## 記載内容訂正のお願い

## 2022-23 分冊カタログ④(収納・玄関収納)

対象カタログ: No.1194-01 (2022年5月発刊)

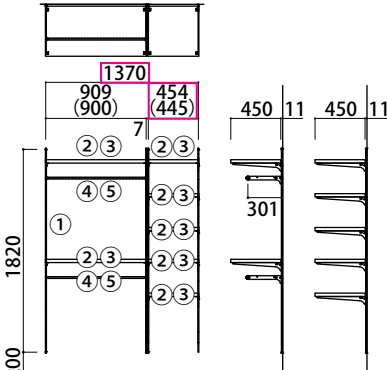
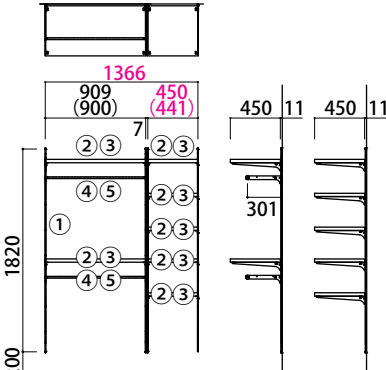
| ページ／箇所／内容                                                                                                                         | 誤                                                                                                                                                                                                                                                                                                                                                                                                                                                                           | 正                                                                                                                                                                                                                                                                                                                                                                                                                        |
|-----------------------------------------------------------------------------------------------------------------------------------|-----------------------------------------------------------------------------------------------------------------------------------------------------------------------------------------------------------------------------------------------------------------------------------------------------------------------------------------------------------------------------------------------------------------------------------------------------------------------------|--------------------------------------------------------------------------------------------------------------------------------------------------------------------------------------------------------------------------------------------------------------------------------------------------------------------------------------------------------------------------------------------------------------------------|
| <b>FiTIO(フィティオ)</b><br><b>P.770</b><br>寸法の誤り<br> | <div data-bbox="308 749 610 782">型プラン③ D450 寸法の誤り</div> <div data-bbox="315 807 782 865">           設置必要寸法:<br/>           (奥行)560mm×(幅)<b>1430</b>mm以上           <div data-bbox="692 807 782 865">             ジャケットの場合<br/> <b>20</b>着           </div> </div>  <div data-bbox="397 1275 782 1323">           ※( )は棚柱芯芯間隔<br/>           ※W<b>454</b>は、W909の棚板を半切してください。         </div> | <div data-bbox="836 807 1303 865">           設置必要寸法:<br/>           (奥行)560mm×(幅)<b>1426</b>mm以上           <div data-bbox="1214 807 1303 865">             ジャケットの場合<br/> <b>20</b>着           </div> </div>  <div data-bbox="919 1275 1303 1323">           ※( )は棚柱芯芯間隔<br/>           ※W<b>450</b>は、W909の棚板を半切してください。         </div> |
